## Keuringsverslag van een elektrische laagspanning- en zeer lage spanningsinstallatie

**NIET CONFORM**

Straatnaam	Joseph Wuytslaan
Huisnummer	12
Busnummer	1
Postcode	2100
Gemeente	Antwerpen
Land	België

Controlebezoek van een oude huishoudelijke elektrische installatie van een wooneenheid bij verkoop op vraag van de verkoper volgens (KB 08/09/2019) - AREI Boek 1- 8.4.2. en 8.2.1. en 4.2.4.3.

Afbeelding schakel- en verdeelbord:

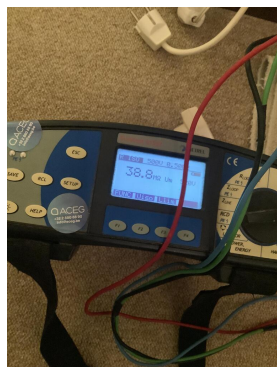
- I5.01 Het verdeelbord is niet makkelijk toegankelijk. (Boek 1 Onderafdeling 5.3.5.1.C.)
- I5.02 De aanduiding van de stroomkringen en/of apparatuur, aansluitklemmen, enz dient aangebracht of vervolledigd te worden. (Boek 1 Onderafdeling 3.1.3.1. en 3.1.3.3.A. en 5.1.6.1)

- I5.09 De genaakbare, naakte onder spanning staande delen zijn onvoldoende afgeschermd. (Boek 1 Afdeling 5.1.4. en 4.2.2.3.)
- I5.10 Niet gebruikte invoeringen van het verdeelbord zijn niet correct of onvoldoende afgedicht. (Boek 1 Afdeling 5.1.4. en 4.2.2.3.)

- I6.01 Een verzegelbare differentieelstroombeschermingsinrichting dient geplaatst te worden aan het begin van de installatie. (Boek 1 Onderafdeling 4.2.4.3.)

- I7.02 De smeltzekeringhouders of houders van kleine vermogensschakelaars met pennen met een sectie kleiner dan 10mm<sup>2</sup> dienen voorzien te worden van kalibreerelementen. (Boek 1 Onderafdeling 5.3.5.5.A.)

- I7.07 Smeltzekeringen en vermogensschakelaars ter bescherming van éénzelfde stroombaan moeten dezelfde nominale stroomsterkte hebben. (Boek 1 Onderafdeling 4.4.1.5.)
